RIP.271.10.2023

ODPOWIEDZI NA WNIOSEK

Dotyczy: postępowania o udzielenie zamówienia publicznego, prowadzonego w trybie podstawowym na roboty budowlane pn. „Budowa przyszkolnej pływalni w Pełczycach”

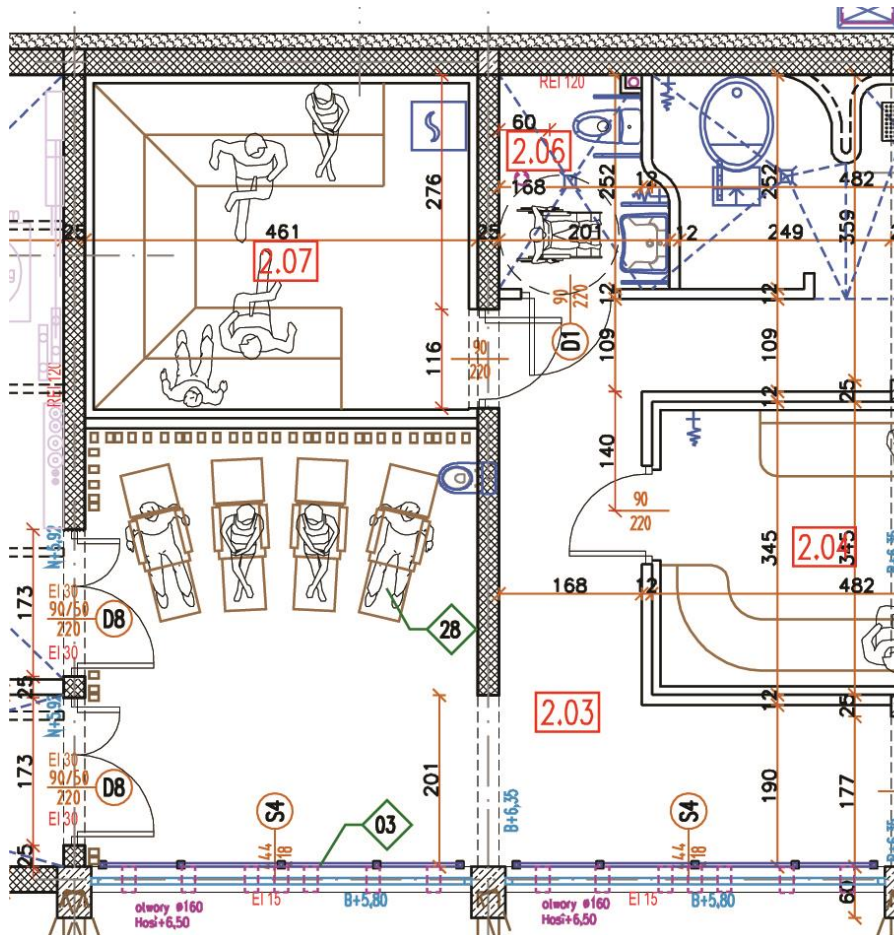
1. Zwracamy uwagę, że na piętrze brakuje pomieszczenia higieniczno-sanitarnego przeznaczonego dla niepełnosprawnych zgodnie z §86.1 „Warunków technicznych jakim powinny odpowiadać budynki i ich usytuowanie.” Prosimy o skorygowanie projektu i wyznaczenie takiego pomieszczenia.

Zamawiający proponuje zmianę pomieszczenia 2.06 na wc dla M,K,nps – wg poniższego rysunku. Zmiana w nieistotny sposób zmienia dokumentację i możliwość jej ofertowania i realizacji.
